# 北京众博达石油科技有限公司 西安分公司 X 射线探伤核技术利用项目 环境影响报告表 (报批稿)

### 技术评审会专家组意见

《北京众博达石油科技有限公司西安分公司 X 射线探伤核技术利用  
项目环境影响报告表》专家组意见修改清单

## 环评报告技术评估专家意见

图 8-2 拟改造 X 射线探伤工作场所检测点位图

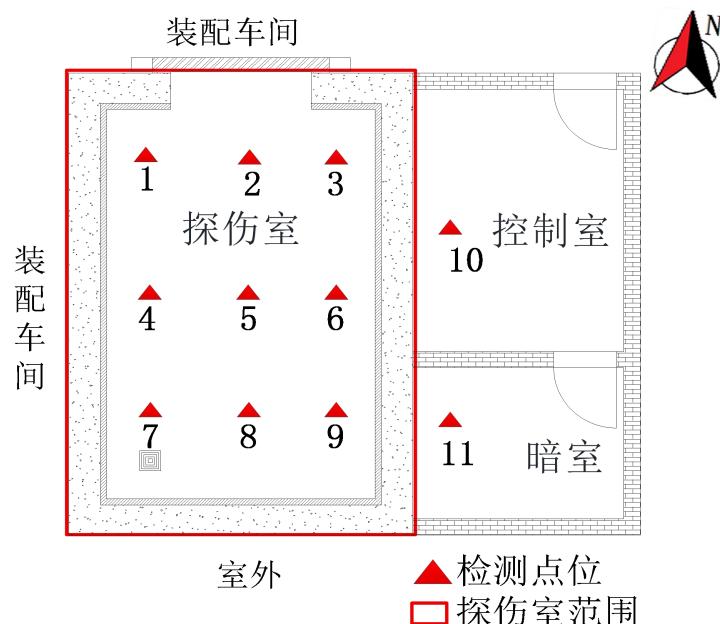
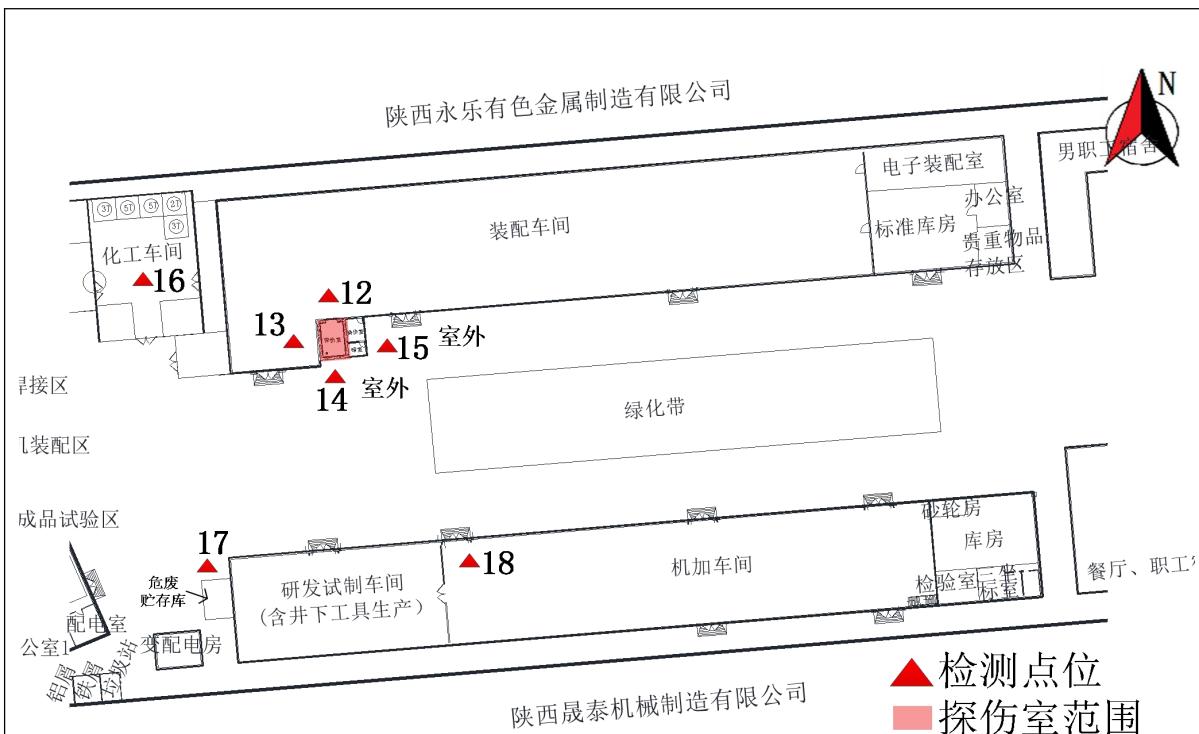
序号	专家意见	修改情况	修改位置
1	校核辐射工作人员来源, 建设单位是否有其他辐射设备。	已核实辐射工作人员从现有非辐射工作人员中调配, 建设单位目前无辐射设备。	P5
2	明确探伤室是否为独立建筑; 说明目前项目的建设情况; 完善四邻关系表述。	已明确拟改造探伤室为独立建筑并说明了其目前的建设情况;	P3
		已完善拟改造探伤室四邻关系表述。	P6
3	复核现状监测点位图, 与项目总平面布置图不太一致。	已复核现状监测点位图。	P24-P25
4	完善探伤室的防护设计图(平面与剖面)、核实电缆孔穿屏蔽体的位置及合理性分析。	已完善探伤室的防护设计图;	P34-P35
		已核实电缆孔穿屏蔽体的位置并补充了合理性分析。	P35
5	完善监督的划分; 校核辐射安全防护措施位置。(声音报警装置与预备和照射指示灯独立的? 还是一体的? 固定式剂量报警装置探头位置是否合理)	已完善监督区的划分, 将与探伤室相邻的装配车间 1m 内范围、南侧 1m 院内道路、控制室及暗室划分为监督区;	P33
		已校核辐射安全防护措施位置(声音报警装置与预备和照射指示灯是独立的)。	P38
6	补充硫酸钡板的混凝土当量折算方式依据; 表 11-6 中关注点应与表 11-2 对应, 可以多于表 11-2, 但是保护目标处的关注点的位置应保持一致; 据此完善公众的附加剂量估算结果。	已补充硫酸钡板的混凝土当量折算方式依据;	P45
		表 11-6 中关注点与表 11-2 对应且保护目标处关注点的位置保持一致;	P43、P50
		已完善公众的附加剂量估算结果。	P52
7	核实可能的事故类型; 完善表 12-4 项目竣工环境保护验收清单。	已核实可能的事故类型;	P60
		已完善项目竣工环境保护验收清单。	P62

图 10-1 工作场所分区管理示意图

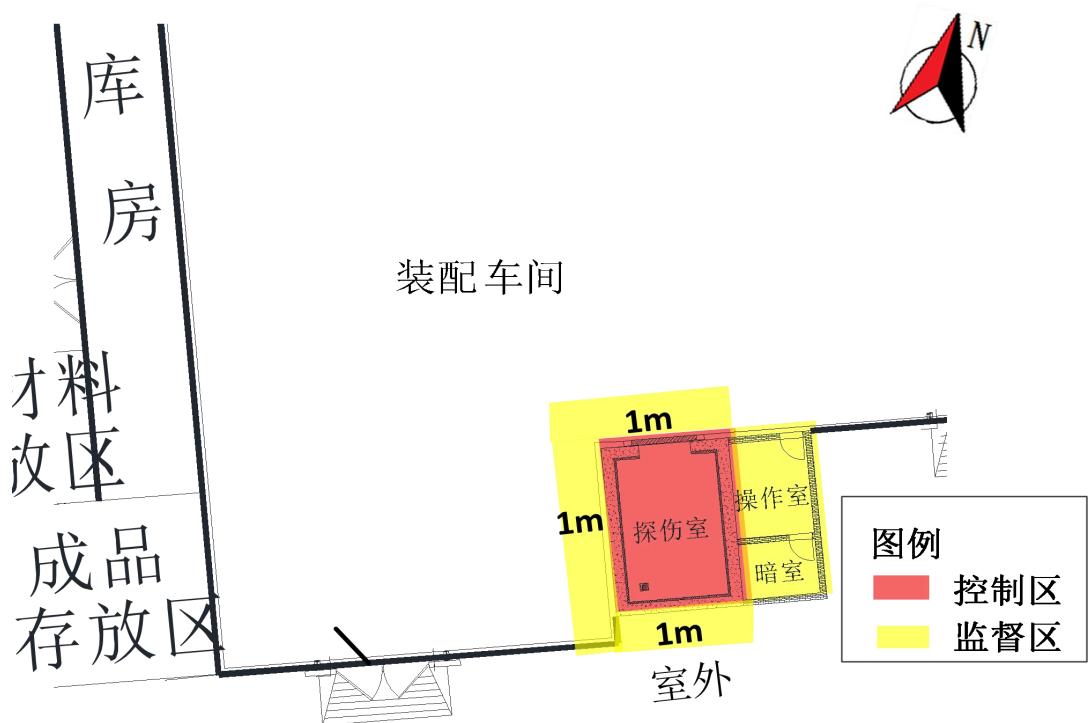
3、建议优化“图 10-1 工作场所分区管理示意图”(北侧和西侧不必要划的太大) P32

序号	专家意见	修改情况	修改位置
1	众博达公司为首次开展核技术利用项目,为什么装配车间有一个“预留探伤室”,建议在“项目背景”章节细化这些情况描述。	已在“项目背景”章节细化了拟改造探伤室的建设情况。	P2
2	建议在“表 8 环境质量和辐射现状”章节补充拟改造探伤室及环境的现状照片。P23	已在表 8 章节中补充了拟改造探伤室及周围环境的现状照片。	P23
3	建议优化“图 10-1 工作场所分区管理示意图”(北侧和西侧不必要划的太大)。P32	已优化图 10-1 工作场所分区管理示意图,将探伤室西侧和北侧 1m 范围划为监督区。	P33
4	建议在“10.2 三废治理”章节给出已有“危废暂存库”的可依托性。P36	已在“10.2 三废治理”章节描述了现有危废贮存库可依托性分析。	P39
5	X 射线的辐射强度也与距离有关,在探伤机不处于机房的中心时,其可能对某一个方向的照射最强,因此,射线机处于中心,不是防护最不利的情况。建议结合实际情况,选择一种可能的最不利情况。P38	已核实探伤机移动使用范围,根据实际情况,选择最不利情况进行计算。	P40-P52
6	细化说明“主射线方向朝下”的理由。(本次新增的是一台便携式 X 射线机,用什么措施保证主射线方向朝下面)。	已细化“主射线方向朝下”的理由,将探伤机固定在支架上,保证主束仅向地面照射。	P40
7	建议在“表 11-6 各关注点周围剂量当量率估算结果”中,说明各个关注点与各个敏感点的相关性即选取各个关注点的代表性。P45	已在表 11-6 中说明了选取各个关注点的代表性。	P51

图 10-2 探伤室屏蔽防护示意图（平面）

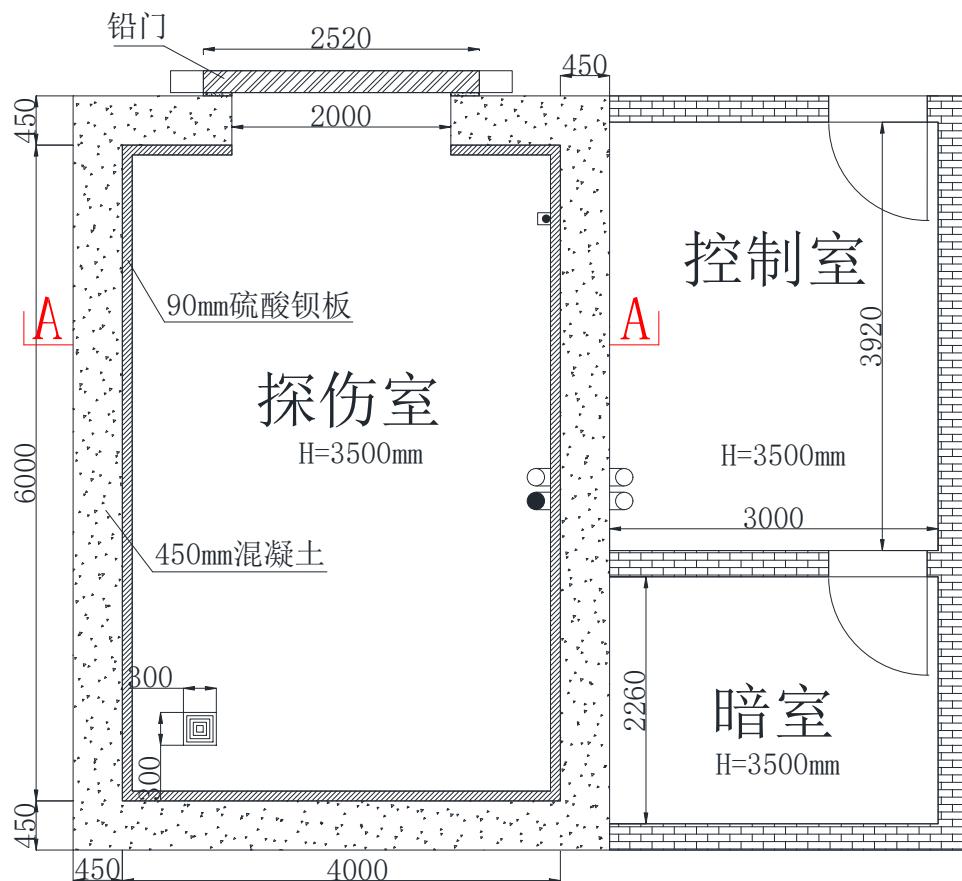
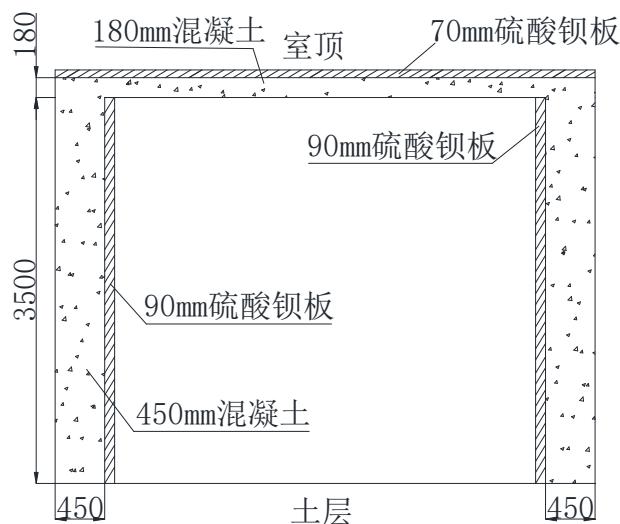
1. 完善项目背景介绍，说明拟改造探伤室目前建设情况、已有的屏蔽材料及厚度，明确探伤室是否为独立建筑；细化四邻关系介绍，并补充完善相关图件。
2. 完善探伤室的防护设计图、核实电缆孔穿屏蔽体的位置及排风口位置并完善其合理性分析。
3. 结合项目现场情况优化监督区的划分；完善辐射安全防护措施设置情况。
4. 完善硫酸钡板的混凝土当量折算过程；校核剂量估算中的相关

序号	专家意见	修改情况	修改位置
1	完善项目背景介绍,说明拟改造探伤室目前建设情况、已有的屏蔽材料及厚度,明确探伤室是否为独立建筑;细化四邻关系介绍,并补充完善相关图件。	已完善项目背景介绍,说明了拟改造探伤室目前建设情况、已有的屏蔽材料及厚度,明确拟改造探伤室为独立建筑;	P2-P4
		已细化拟改造探伤室四邻关系介绍,并补充完善相关图件。	P6、P10
2	完善探伤室的防护设计图、核实电缆孔穿屏蔽体的位置及排风口位置并完善其合理性分析。	已完善探伤室的防护设计图、已核实电缆孔穿屏蔽体的位置及排风口位置并完善了其合理性分析。	P34-P36
3	结合项目现场情况优化监督区的划分;完善辐射安全防护措施设置情况。	已优化监督区的划分;	P33
		已完善辐射安全防护措施设置位置及数量情况。	P38
4	完善硫酸钢板的混凝土当量折算过程;校核剂量估算中的相关参数取值,并分析合理性,说明关注点设置的代表性,据此完善公众的附加剂量估算结果。	已完善硫酸钢板的混凝土当量折算过程;	P45
		已校核剂量估算中的相关参数取值并分析了合理性,说明了关注点设置的代表性并完善了公众的附加剂量估算结果。	P52
5	核实可能的事故等级;校核危废产生量,完善危废贮存库的依托可行性;完善项目竣工环境保护验收清单。	已核实可能的事故等级为一般辐射事故;	P60
		已校核危废产生量并完善了危废贮存库的依托可行性;	P30、P39
		已完善项目竣工环境保护验收清单。	P62
